**OGGETTO:** Autorizzazione Integrata Ambientale di ERG Power S.r.l. di Priolo Gargallo (SR) - DVA-DEC-2010-0000493 del 05.08.2010 - aggiornamento circa le attività di revamping Impianto SA9 (Acqua Demi) - comunicazione ai sensi dell'art. 29 nonies comma 1 del D.Lgs. 152/2006

ERG POWER SRL – PRIOLO GARGALLO

# RELAZIONE TECNICA AMBIENTALE

REVAMPING IMPIANTO SA9  
(ACQUA DEMI)

**Figura 4:** Schema a blocchi Impianto SA9 – configurazione post revamping.  
(Fonte Bernardino Engineering)

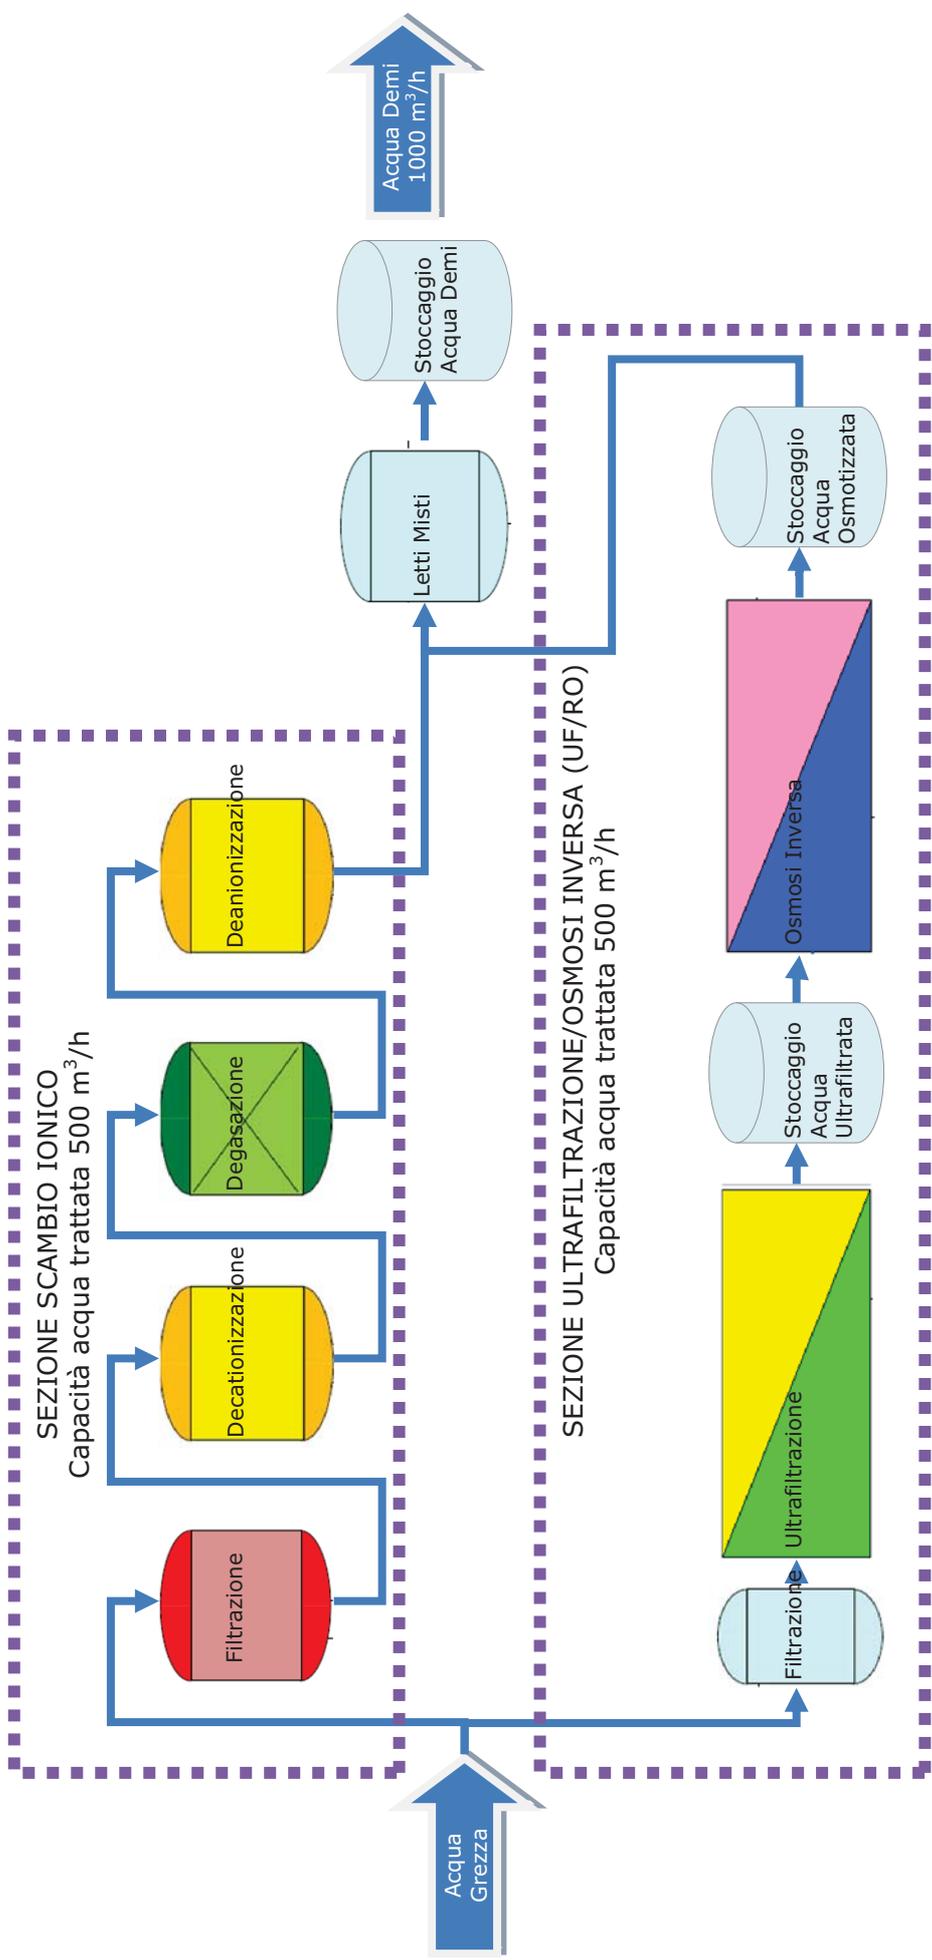
L’Impianto SA9 nella configurazione post revamping sarà composto da una sezione comune (alimentazione acqua grezza) per poi dividersi in due sezioni e, successivamente, riunirsi nella sezione di polishing.

- sezione di *Alimento acqua grezza*: l’acqua grezza (circa 1.300m<sup>3</sup>/h) sarà rilanciata da una coppia di elettropompe (con una terza di riserva attiva) attraverso la tubazione esistente che poi sarà divisa in due nuove tubazioni per alimentare separatamente la nuova sezione di Ultrafiltrazione e Osmosi inversa (UF+RO) e la nuova sezione di Filtrazione e Scambio Ionico.
- sezione a *Scambio Ionico*: con potenzialità di 500 m<sup>3</sup>/h di acqua demi prodotta, costituita da due nuove linee demi formate dalle seguenti nuove apparecchiature:
  - 4 filtri a sabbia verticali;
  - 2 scambiatori cationici debole/forte a doppia camera;
  - 2 degasatori atmosferici;
  - 2 scambiatori anionici debole/forte a doppia camera;
  - 1 nuova stazione acido/soda per rigenerazione resine cationiche/anioniche;
  - 1 nuova stazione acido/soda per rigenerazione letti misti.

- sezione *Ultrafiltrazione ed Osmosi inversa*: con potenzialità di 500 m<sup>3</sup>/h di acqua osmotizzata prodotta, costituita dalle seguenti nuove linee:
  - 3+1 spare linee UF esercite in parallelo;
  - 2+1 spare linee RO esercite in parallelo.

- I due streams uscenti dalle suddette due sezioni si riuniranno per alimentare una sezione di *Polishing* comune, costituita da 4 nuovi letti misti e 3 letti misti esistenti, e da qui in un serbatoio di stoccaggio finale.
